Acuerdo 1009 Por el cual se aprueba la incorporación del cambio en los límites de generación y absorción de potencia reactiva de las unidades 1, 2 y 5 de la planta de generación Dario Valencia y las respectivas curvas de carga

1009

14 Septiembre, 2017

Unidad 1 Darío Valencia

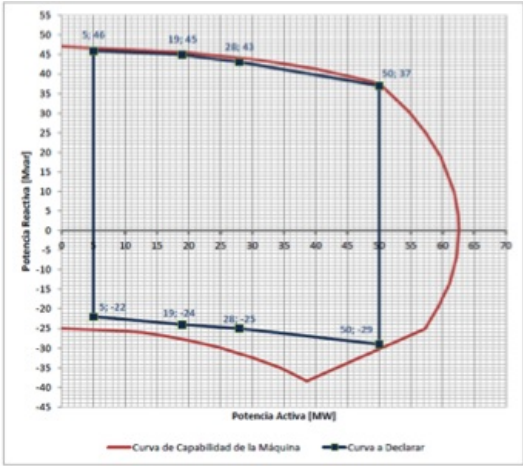
- 1** Aprobar la declaración de una nueva curva operativa de carga de las unidades 1, 2 y 5 de la planta de generación Darío Valencia, en las que se define la capacidad para entrega y absorción de potencia reactiva de la unidad en función de la potencia activa generada así:

Sobreexcitación			Subexcitación		
P [MW]	Q [Mvar] Antes	Q [Mvar] Después	P [MW]	Q [Mvar] Antes	Q [Mvar] Después
5	+26	+46	5	-42	-22
19	+26	+45	19	-42	-24
28	+26	+43	28	-42	-25
50	+26	+37	50	-42	-29
